Наименование стандарта. Заменить слова: «электрических сопротивлений» на «электрического сопротивления».

На обложке и первой странице обозначения стандарта дополнить обозначением: (СТ СЭВ 2411—80).

«Стандарт полностью соответствует СТ СЭВ 2411—80 и публикации МЭК 93, 1960».

Черт. 7

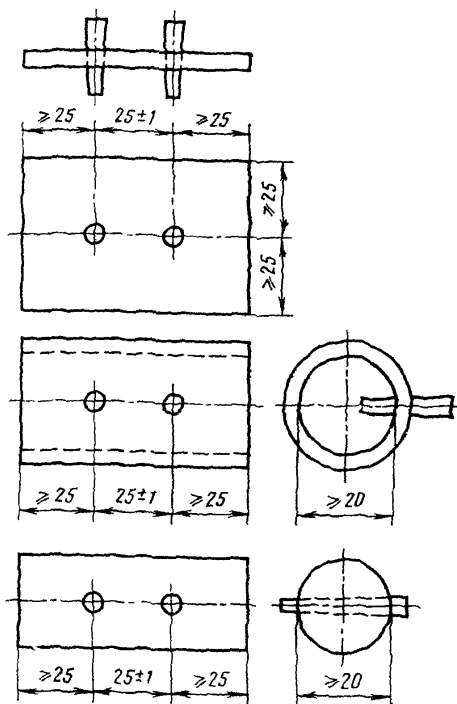
Пункт 2.4. Подпункт а изложить в новой редакции:

чертеж 7 заменить новым:

«а) штифтовые электроды — это металлические (обычно из латуни) штифты конусностью 1:50, которые помещают в конусные отверстия с расстоянием между центрами (25±1) мм. Диаметр большего отверстия должен быть в пределах 4,5—5,5 мм. Концы электродов должны выступать за контур образца не менее 2 мм. Расположение электродов показано на черт. 7. Внутренний диаметр трубчатых образцов должен быть не менее 20 мм, а диаметр испытываемых образцов в виде стержней — не менее 20 мм»;
